Saksfremlegg

Detaljregulering for Fræneide - Stølen masseuttak - Til endelig vedtak

Møre og Romsdal Fylkeskommune, datert 06.09.2024

Figur 6. Utklipp 9.2.1 i planbeskrivelsen. Fra sporingsanalyse vogntog inn til området.

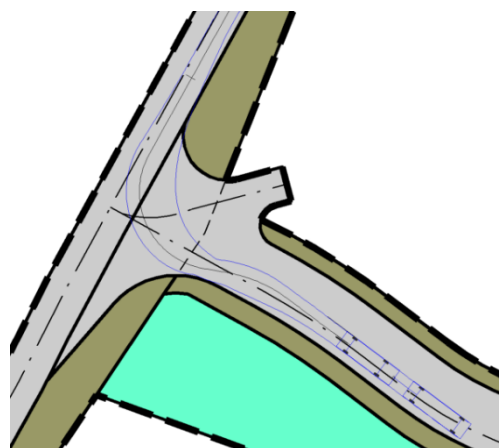
- Det manglar opplysningar om kva type køyretøy som skal nytte avkøyrse og tal på desse køyretøya (forventa trafikkmengd som følgje av utbygging/realisering av tiltak i planen).
- Det manglar sporingsanalysar som dokumenterer maks/minimumsbreidde på avkøyrse som er nødvendig for dimensjonerande køyretøy som skal nytte avkøyrse.
- Hjørneavrunding på avkøyrse er foreslått regulert i strid med handbok N100 krav 4.1.4.1- Det har ikkje vore søkt om og ev. godkjent fråvik frå vegnormalen.
- Det er ikkje knytt rekkefølgjekrav til opparbeiding/utbetring av avkøyrse

Type kjøretøy er vogntog, forventet trafikkmengde er maks 50 ÅDT, sporingsanalyser er vist på utklippene nedenfor og viser at regulert bredde er nødvendig for vogntog.

Figur 9. Utklipp 9.2.7.1 i planbeskrivelsen. Sporing vogntog som kjører inn til området fra fylkesvegen.

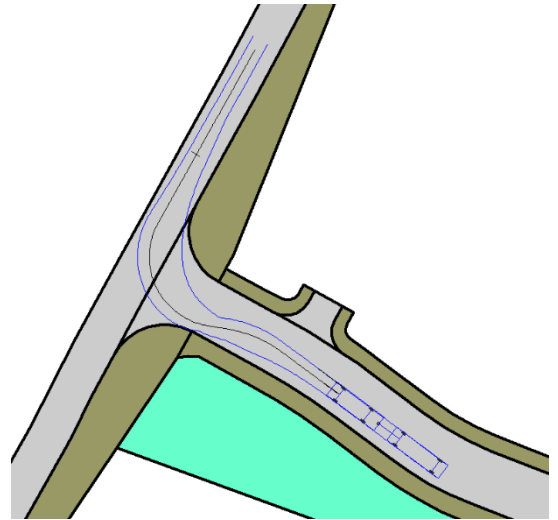
Etter endring av planen har Fylkeskommunen, i brev til kommunen, varslet at de trekker sin innsigelse knyttet til antall og typer kjøretøy samt hjørneavrundingen ved avkjørselen til fylkesvegen. I samme brev opprettholder de sin innsigelse til sporingsanalyser, rekkefølgekrav om opparbeidelse/utbedring av avkjørselen, bestemmelser knyttet til friskt og juridisk linje friskt. I tillegg har de innsigelse knyttet til avkjørselen til gårdsbruk/bolig med adresse Fræneide 292.

For å imøtekomme fylkeskommunen er det laget oppdaterte sporingsanalyser, oppdaterte bestemmelser og oppdatert plankart. Bestemmelsene er endret i henhold til kravene de har satt og i plankartet har vi lagt til målsetting på frisktlinjene og tegnet inn ny avkjørsel til Fræneide 292. Denne er trekt omtrent 20 meter bort fra fylkesvegen. Endringene i plankartet medfører også endringer i denne planbeskrivelsen. Oppdaterte sporinganalyser er vist på utklipp 9.2.7.1 og 9.2.7.2 nedenfor, for lesbarhetens skyld er kun sporing og formålsgrenser vist.
